RESUMEN EJECUTIVO

las dos auditorias (03B.5 geometrica + 03B.5B climatica) re-ejecutadas integramente sobre v003

QUE CAMBIO Y DONDE

planta v003: cada cambio es una REGLA del generador, no un parche puntual

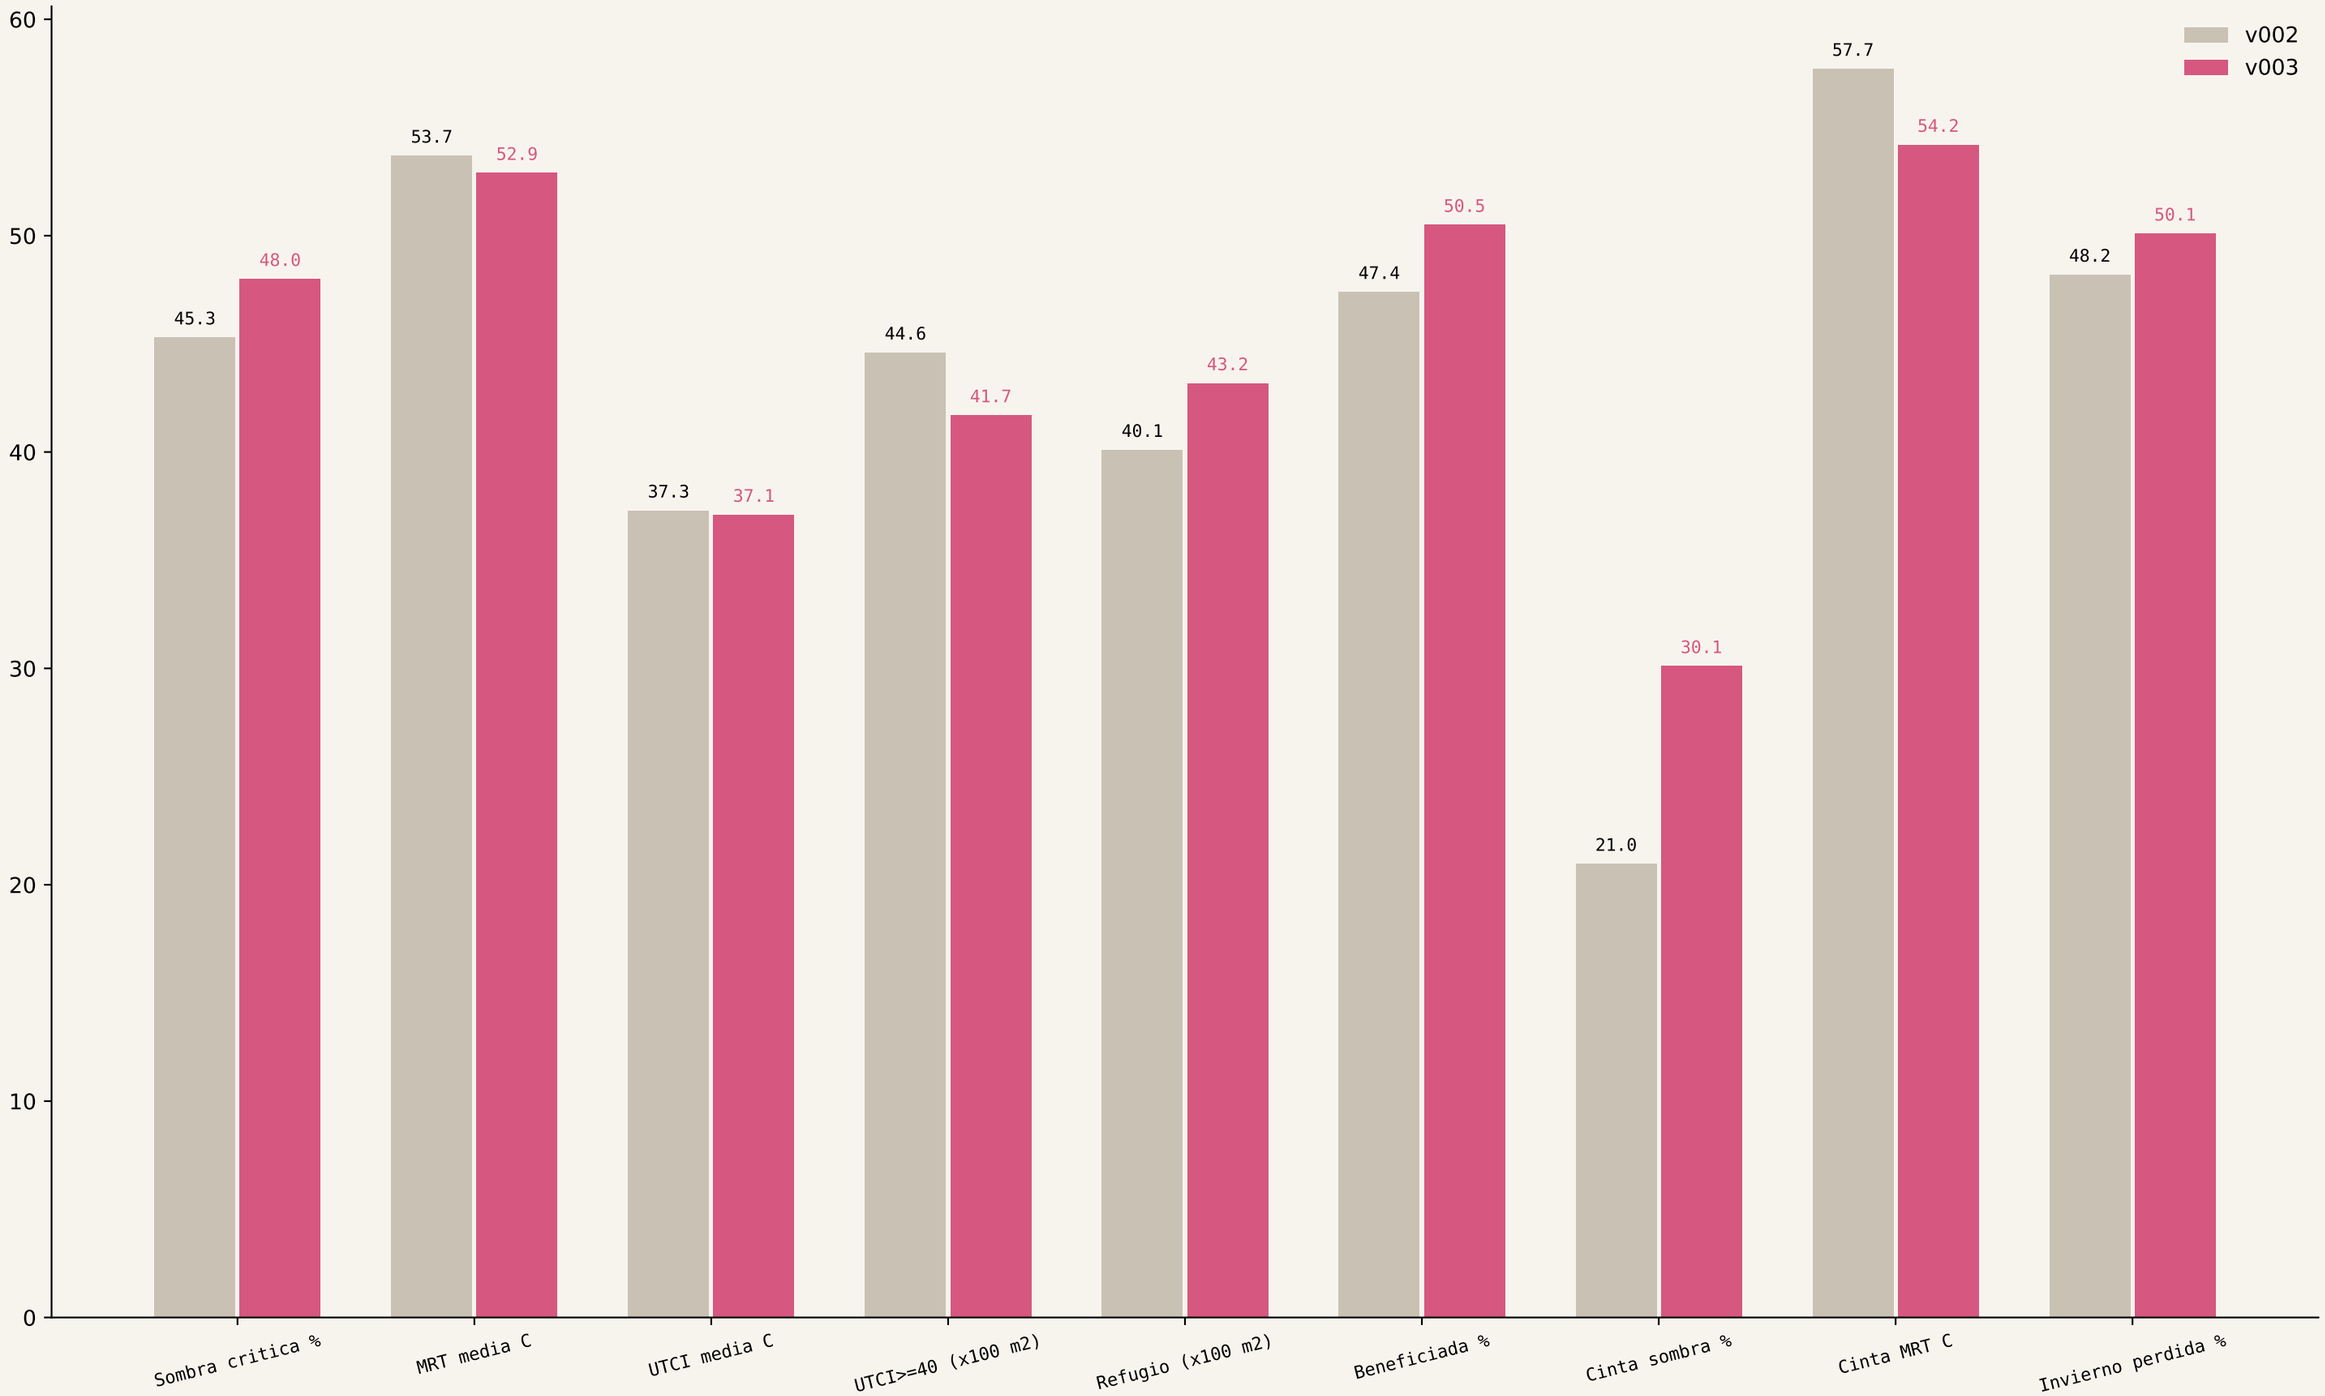
CR-1 no habia chequeo cruzado entre familias
   -> conflict_guard en posicion FINAL (44 ajustes)

CR-2 toda barrera lineal necesita puertas
   -> trenes: retirada de capsulas (posiciones intactas)
   -> jardineras: 10 puertas anti-trampa

CR-3 la cinta se dibujo sin proyecto de acceso
   -> escaleras reales + ascensores + barandilla
   -> radio >=4.7 (laplaciano selectivo, no Chaikin)

CR-4 near_corr excluia el frescor de los corredores
   -> derogacion aerea: sombra SOBRE el movimiento

CR-5 HEIGHT_SYSTEM describia un ideal, no lo construido
   -> HEIGHT_SYSTEM_v2: manda la geometria aprobada

CR-6 mantenimiento: protocolo antes que mudanza
   -> MAINTENANCE_PROTOCOL + piezas tecnicas

CR-7 metro: banda 5.5 PROVISIONAL, bocas libres
   -> guard para toda familia con base <+2.50

CR-8 sombra vs visuales vs invierno sin arbitro
   -> conos intencionados + 2 ventanas de invierno

CR-9 deudas menores con nombre propio
   -> canaleta, respaldos, Carlos III (DEC-0006)
